PILNE zawiadomienie dotyczące bezpieczeństwa

System IntelliSpace Cardiovascular 6.x, 7.x i 8.x

Ryzyko nieprawidłowej zawartości raportu w przypadku dodawania kodów opisów

24 kwietnia 2025 r.

Zrzut ekranu 1: definiowanie kodów wyników z modyfikatorem Wielokrotny wybór.

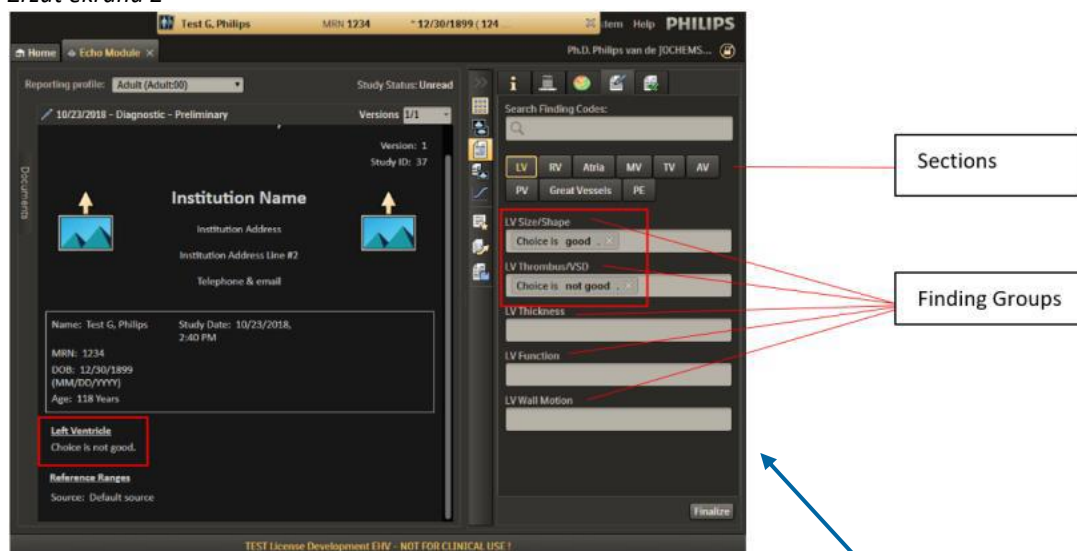
Tworzony jest kod wyniku (Choice is_) i definiowane są dostępne opcje / kwalifikatory (good/not good) z modyfikatorem wielokrotnego wyboru, jak przedstawiono na zrzucie ekranu 1.

Zrzut ekranu 2

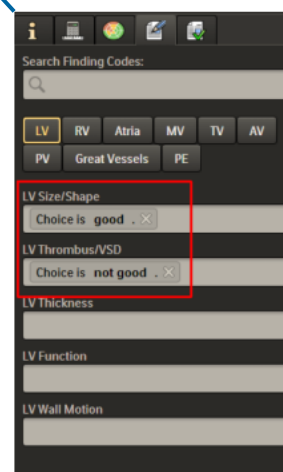
Zrzut ekranu 2 — w module Echo Module dodawany jest ten sam kod wyniku (Choice is_) do badania (w arkuszu Interpretacja w obszarze roboczym) z różnymi kwalifikatorami (good/not good), tj. najpierw parametr LV Size/Shape (Rozmiar/kształt lewej komory) definiowany jest jako „Choice is good”, a potem do parametru LV thrombus/VSD (Zakrzep w lewej komorze / ubytek przegrody międzykomorowej) dodaje się „Choice is not good”. W opisie (po lewej stronie) widnieje tylko ostatni dodany wynikowy code_Qualifier, tj. zamiast obu wynikowych code_Qualifier („Choice is good” i „Choice is not good”) z grup wynikowych dodany jest tylko „Choice is not good”. Problem polega na tym, że ostatni wprowadzony wynikowy code_Qualifier nadpisuje poprzednio wprowadzony wynikowy code_Qualifier w opisie. Dochodzi do tego we wszystkich sekcjach (LV, RV itd.).

- Sprawdzić, czy tekst dodany w sekcji Interpretacja w opisie jest zgodny z danymi w *arkuszu Interpretacja w obszarze roboczym* (patrz zrzut ekranu 2 w załączniku A).
- Nadal można korzystać z systemów zgodnie z ich przeznaczeniem i przestrzegając powyższych zaleceń.
